COMUNE DI CORNUDA (TV)

PRORA DI BADOER FERRUCCIO & C. SAS - in Via Rù Bianco n. 2 – Cornuda (TV)

Cambio di destinazione d'uso da direzionale a commerciale con creazione di una media struttura di vendita in forma di centro commerciale.

Procedura di verifica dell'assoggettabilità alla VIA ai sensi dell'art. 19 del d.lgs. 152/2006.

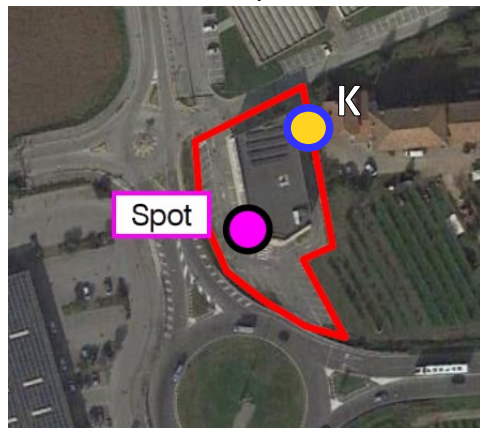
Nella relazione si riporta l'esito di una misura identificata come Punto misura "Spot".

Si chiede al proponente di integrare i rilievi strumentali, eseguendo una nuova misura fonometrica nel punto "K" indicato nella figura sovrastante, collocato in facciata all'edificio residenziale esistente ad est dell'ambito di progetto, adottando un tempo di misura di almeno 40 min.

Si chiede quindi di aggiornare le mappature con curve isolivello presentate, calibrando il modello di calcolo tenendo conto degli esiti dei rilievi strumentali (secondo le curve isolivello attualmente presentate, la rumorosità in corrispondenza alla posizione del rilievo spot risulta di circa 5 dB più elevata rispetto al livello sonoro misurato). La modellazione con curve isolivello dovrà rendere conto anche degli effetti del traffico veicolare esistente e prevedibile sulle aree di parcheggio circostanti l'edificio di progetto. A seguito della nuova calibrazione del modello si chiede di aggiornare la verifica del rispetto dei limiti normativi.
